## BAB VI

### EVALUASI DESAIN

## 6.2 Saran

Rancangan dari Pasar Tradisional Wisata Sentul mendapatkan beberapa kritik dan saran pada saat evaluasi untuk menjadikan laporan ini baik untuk di baca dan dapat dijadikan sebagai bahan refrensi untuk tugas akhir selanjutnya. Berikut adalah saran-saran yang sudah di perbaiki oleh penulis.

Gambar .6.1 Denah Ruang Pertunjukan

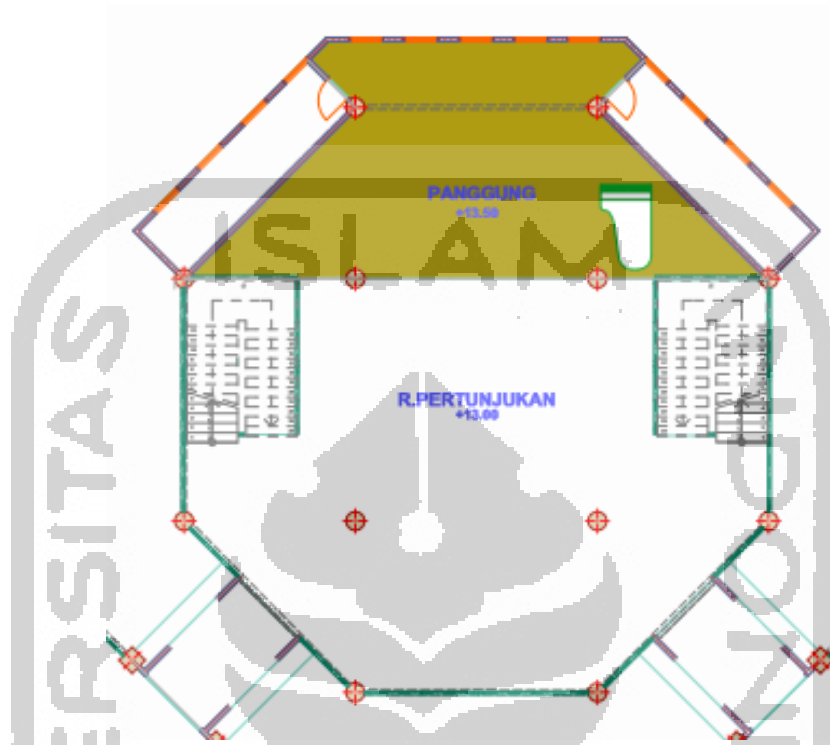
Pada rancangan ini penambahan ruang pertunjukan dibutuhkan untuk daya tarik wisatawan dan juga dapat dijadikan sebagai tempat berinteraksi sosial. Pada konteks ini penambahan fungsi ruang sebagai ruang pertunjukan akan di tempatkan pada lantai 3 dimana tempat tersebut adalah zona wisata, kemudian ruang pertunjukan akan di tempatkan di tengah yang juga sebagai lobby lantai 3. Ruang pertunjukan yang berebeda masa dengan area kerajinan dan tempat makan akan dapat dapat koneksikan dengan cara memberikan bukaan di setiap sisi sehingga massa bangun tidak ada yang terhalang oleh selubung bangunan sehingga dapa di saksiakan dari penjuru bangunan.

Gambar .6.5 Lift Difable

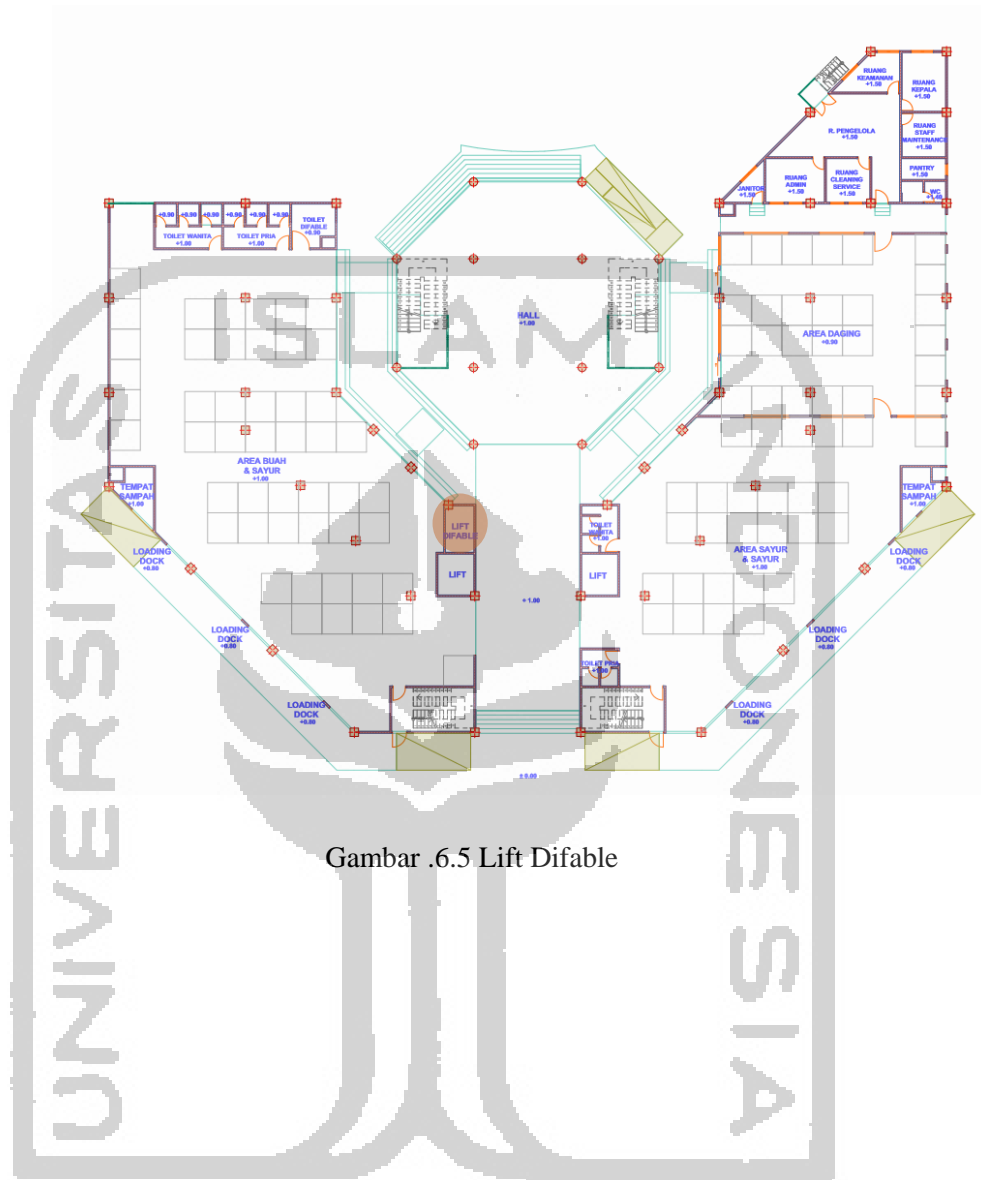
Pada rancangan sebelumnya lift barang juga di gunakan sebagai lift untuk difable setelah melakukan evaluasi lift barang dan lift difable harus di pisah dan memiliki fungsinya masing-masing. Dalam konteks ini pada bangunan yang di rancang akan di tambahkan lift sebagai akses khusus bagi difable. Lift difable berada pada massa sebelah barat berdekatan dengan lift barang.

Gambar .6.6 Toilet di Massa Bangunan Sebelah Timur

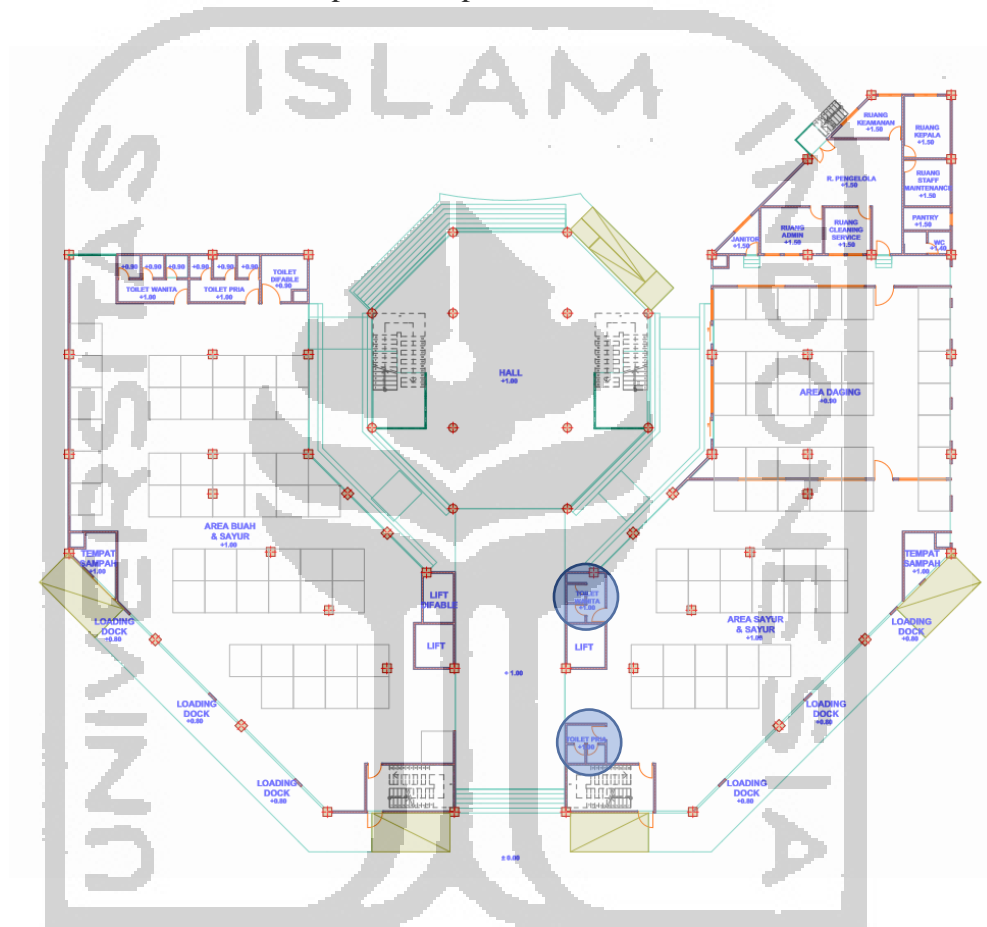
Pada rancangan sebelumnya toilet hanya terdapat di massa sebelah barat dan setelah melakukan evaluasi maka pada massa sebelah timur juga di butuhkan. Dalam konteks ini maka toilet di tambahkan pada massa sebelah timur baik toilet wanita maupun toilet pria.

Gambar .6.7 Penampungan Sampah Diluar Bangunan

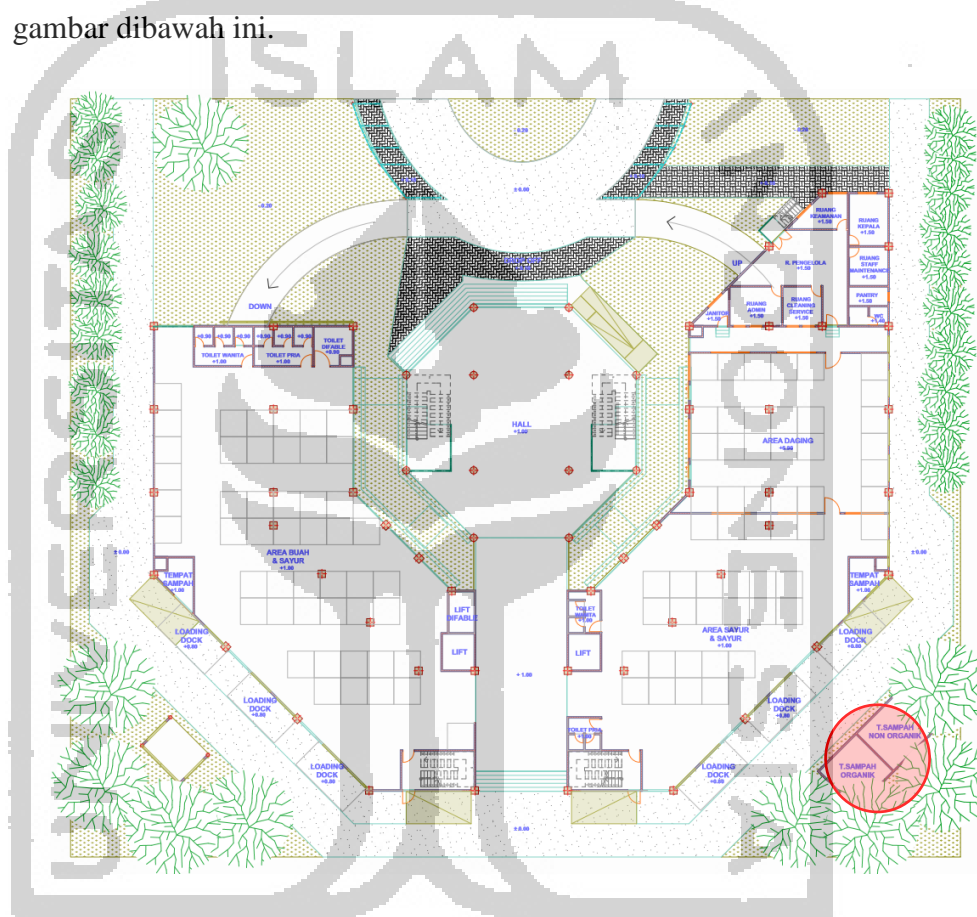
Pada rancangan sebelumnya tempat penampungan sampah berada di dalam bangunan dan setelah melakukan evaluasi penempatan penampungan sampah di dalam bangunan sangat tidak efisiensi maka dari itu tempat penampungan sampah di tempatkan di luar bangunan yang dapat di lihat pada gambar dibawah ini.

Gambar .6.8 Shaft Sampah

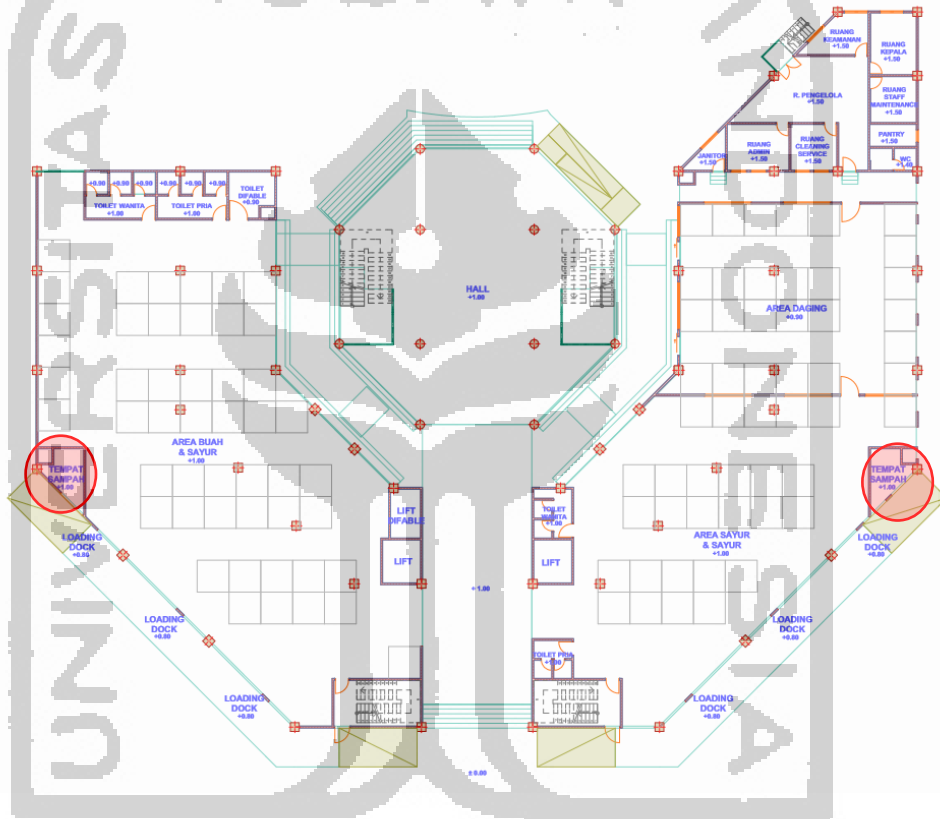
Pada rancangan sebelumnya shaft sampah hanya berada pada massa sebelah barat dan setelah melalui evaluasi penempatan shaft sampah hanya pada massa sebelah barat di rasa kurang dan susah di akses jika dari massa seblah timur maka shaft harus di tambah pada bagian massa sebelah barat seperti gambar di bawah ini.

Gambar .6.9 Prespektif Massa Bangunan Tengah

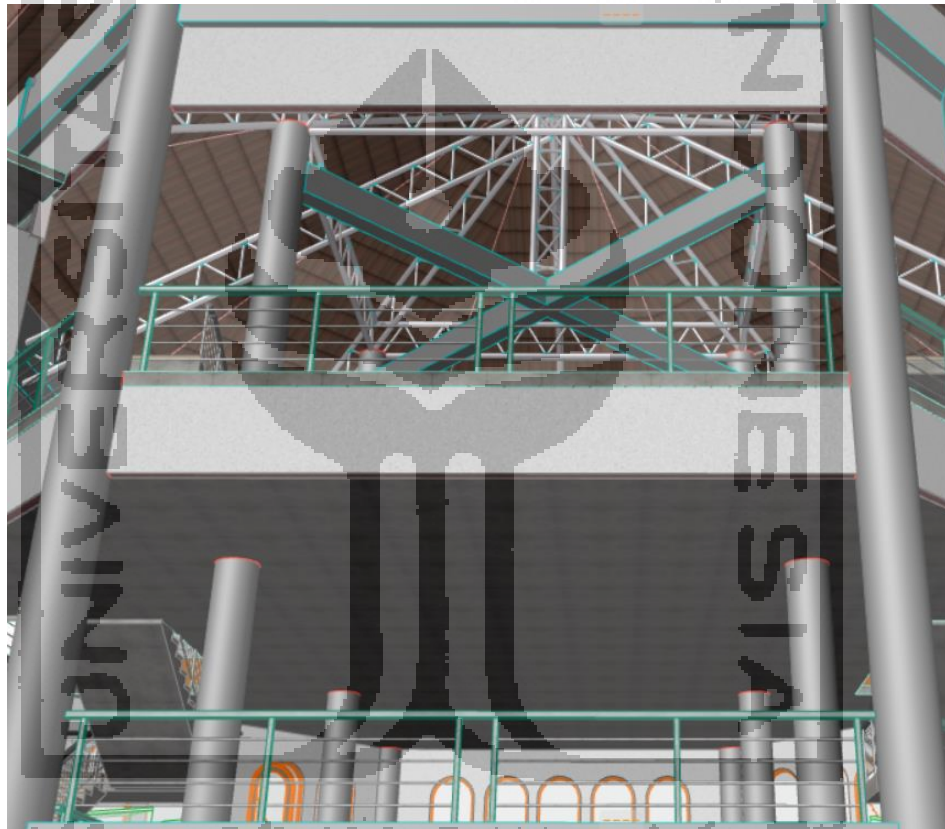
Pada rancangan sebelumnya bangunan menggunakan selubung bangunan berupa curtain wall, dan setelah melakukan evaluasi penggunaan Curtain Wall kurang tepat untuk di aplikasikan pada bangunan pasar tradisional, maka dari itu Curtain Wall pada bangunan akan di ganti dengan menggunakan railing sehingga bangunan akan lebih terbuka yang akan membuat rancangan sesuai dengan konsep pasar tradisional.
